廃止措置に関する審査会合等での コメント対応について

平成31年3月12日

日本原子力研究開発機構
人形峠環境技術センター

主なコメントへの対応について（1/34）

参考1. DOP-2設備の許認可経緯（加工施設→使用施設→加工施設）

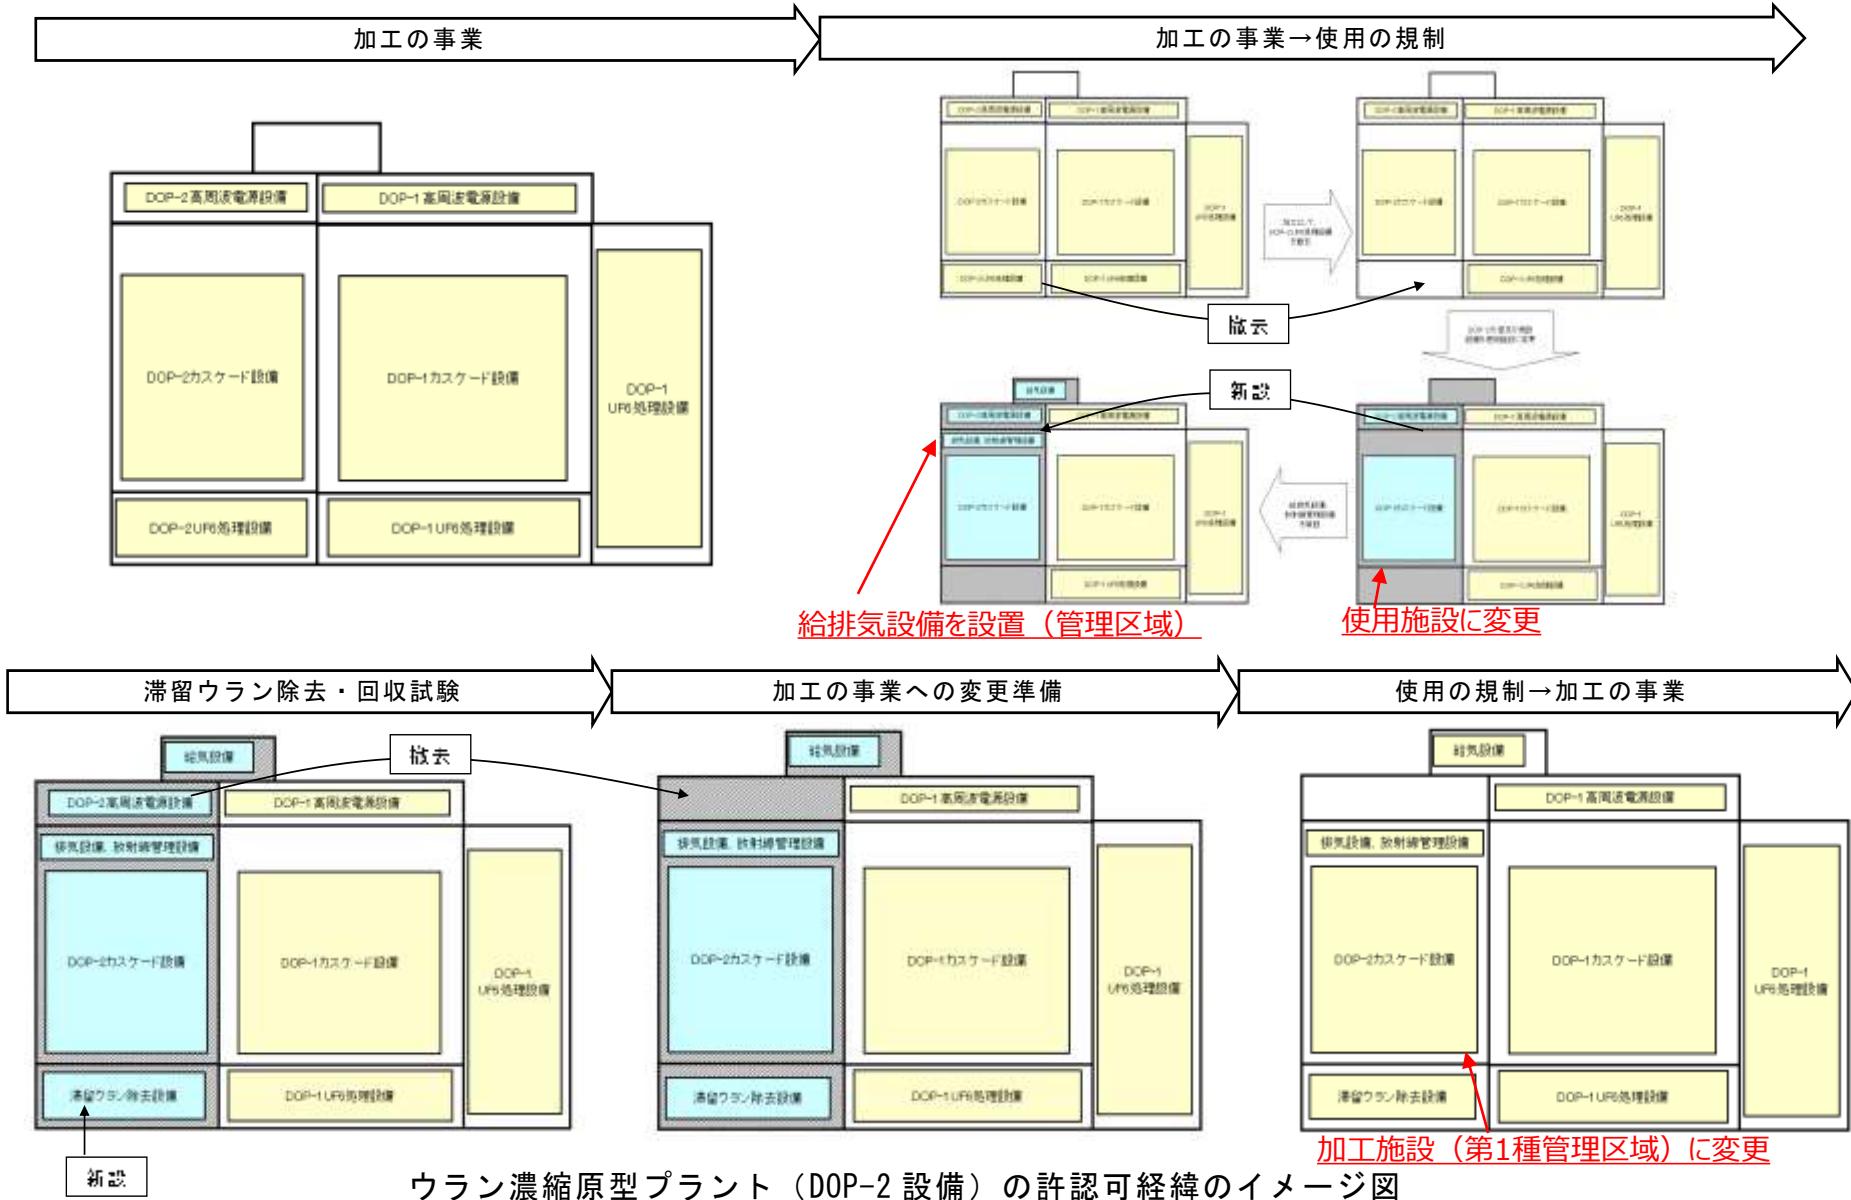
加工施設本体から核燃料物質が通常の方法で取り出されていることについて、DOP-1、DOP-2の滞留ウラン除去の実施を含め、許認可経緯を丁寧に説明すること。

○DOP-1及びDOP-2の滞留ウラン除去の実施、加工施設本体から核燃料物質が通常の方法で取り出されていることを含め、ウラン濃縮原型プラントに係る許認可経緯については、12月18日の面談及び12月21日の現地調査において、ご説明しています。
(現地調査における説明資料の抜粋を参考資料として添付)

参考2. DOP-2設備の許認可経緯（加工施設→使用施設）

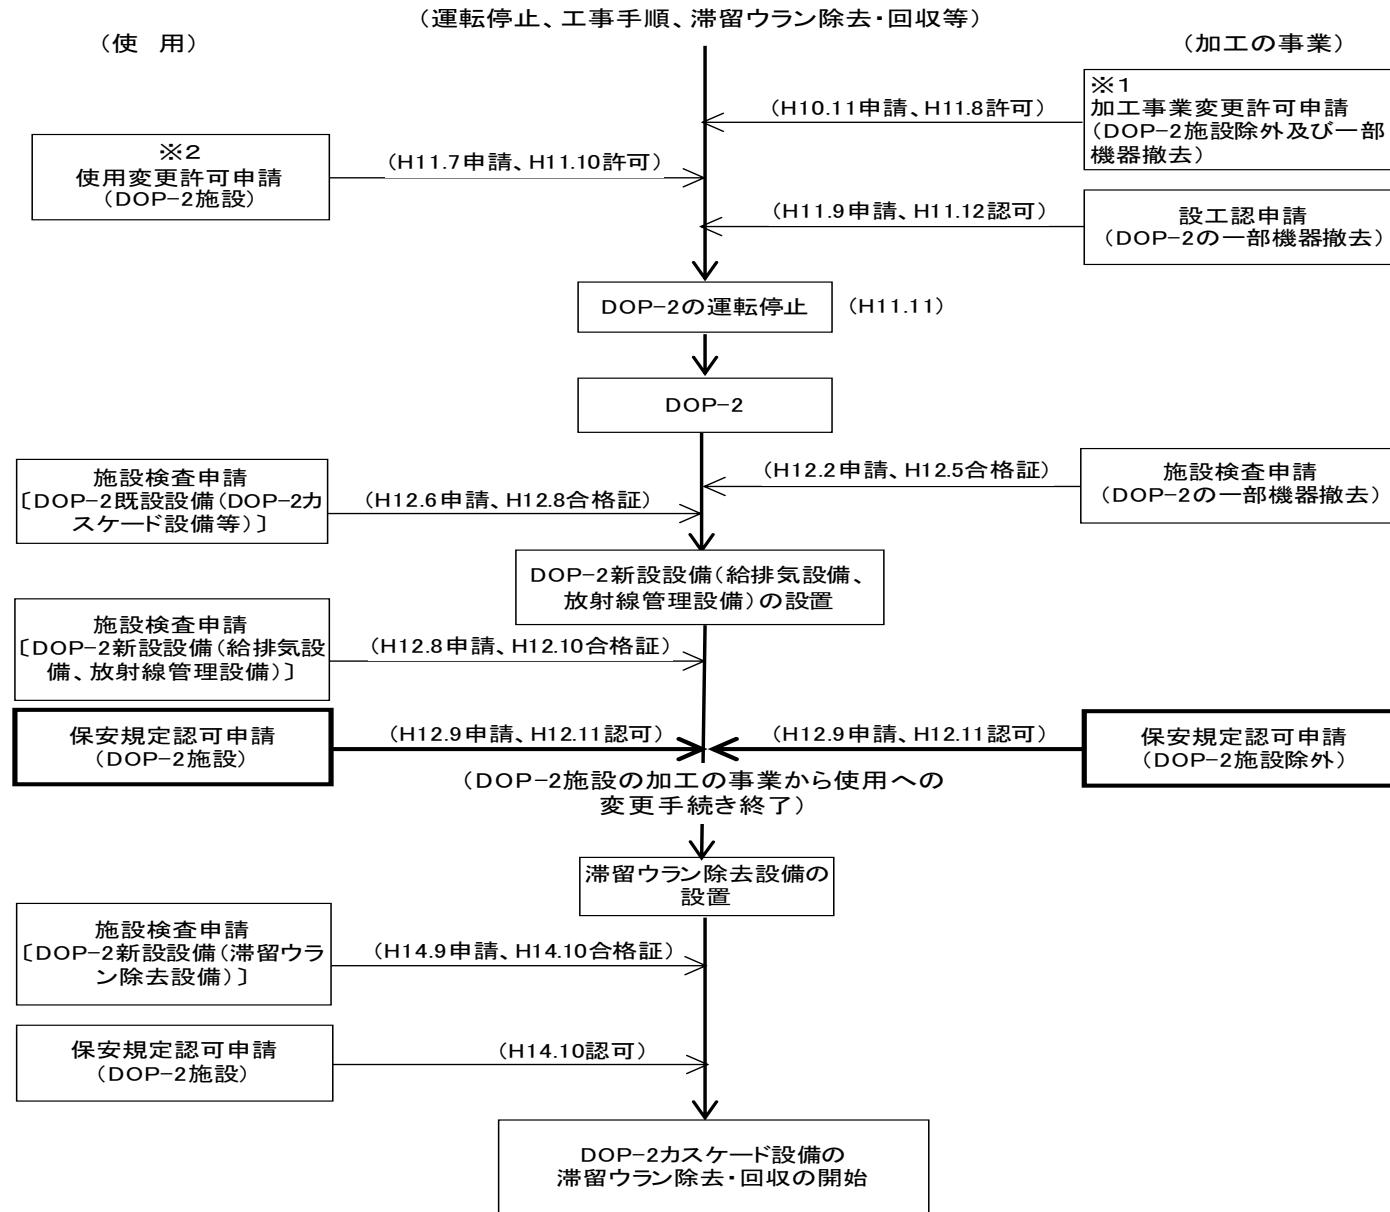
ウラン濃縮原型プラントに係る規制の経緯（DOP-2 設備については、一時期、使用許可を取得し滞留ウラン除去試験を実施し、その成果を用いてDOP-1 設備の滞留ウランの除去を実施するため、再度、加工事業許可を取得していること。）を踏まえて、適切に廃止措置対象の施設及び設備・機器を記載すること。

- H11年10月27日付で使用の許可を受け、設置した設備については、H24年2月29日付で加工事業変更の許可を受け、すべて加工施設にしています。
- これらの設備については、すべて廃止措置対象施設としています。
- 廃止措置対象の施設及び設備・機器については、申請書の「3.廃止措置対象施設及びその敷地」の「表3-2 廃止措置対象主要施設及び主な設備」に記載しています。
